石狩市環境審議会（長谷川（理）委員）からの質問への対応

【動植物関連】

風力発電機配置検討経緯 説明図

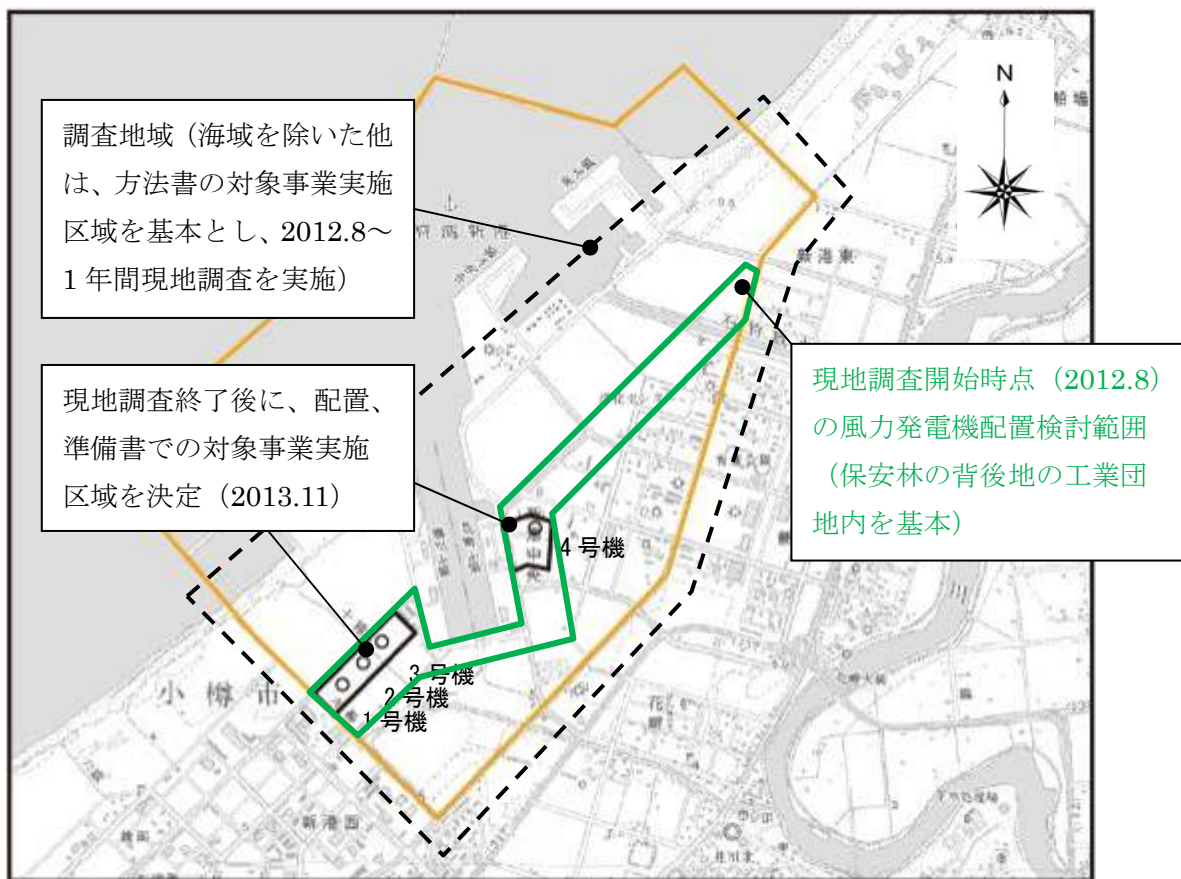
「方法書では風車の位置が決まっていなかったが、現地調査の終了後に決めたのか？」

「最終的な風車位置を踏まえての調査は実施していないということか？風車位置に即した調査ができていないのではないか。例えば、コウモリ調査が区域内で行われていない、ラインセンサスルートが区域の片側でしか設定されていない、等」

本案件では、調査着手当初から方法書時点の対象事業実施区域を基本とした約 500m～1km 四方程度の範囲を調査地域とし、風力発電機の配置検討と並行して現地調査を実施した。

準備書時点の対象事業実施区域は、調査地域の範囲に包括されており、網羅的に調査を実施している（以下①、②参照）。

調査地点・調査範囲の考え方	風力発電機配置検討の経緯
■2012.3（方法書縦覧時点） ・想定規模：最大 30,000kW（風力発電機 10～12 基を想定）	
	■2012.4 ・陸域のみを対象として、配置検討開始。
	■2012.7 ・方法書に対する意見や行政意見等（自然環境への影響懸念）を踏まえ、海浜区域、海岸保全区域、カシワ防風林への設置は避け、工業用地内への設置を検討開始（保安林の背後地を基本とした範囲 <u>[次ページ図、緑実線枠内]</u> ）。
■2012.8 ・現地調査を開始。 ・風力発電機の設置検討範囲が保安林等に隣接している事等を勘案し、方法書の対象事業実施区域（陸域）を基本とした調査地域（工業地域、海浜区域、海岸保全区域、カシワ防風林を含む範囲）を設定。 <u>[次ページ図、黒点線枠内]</u>	
⇒右記のとおり、事業規模縮小したが、風力発電機の配置検討範囲に変更はなく、調査範囲の変更等はせず、現地調査を継続。	■2012.12 ・北電より、当案件の連系規模容量の回答（10,500kW）。（⇒事業規模縮小） ・風力発電機 4 基を基本とした配置再検討開始（検討範囲は 2012.7 時点のまま）。
⇒準備書の作成にあたり、上記の調査範囲について結果を整理し、予測・評価へ反映。	■2013. 11 ・地権者との調整（内諾レベルで合意）、行政との調整により、準備書に掲載する風力発電機の配置 4 基案を決定。（⇒予測・評価へ反映）
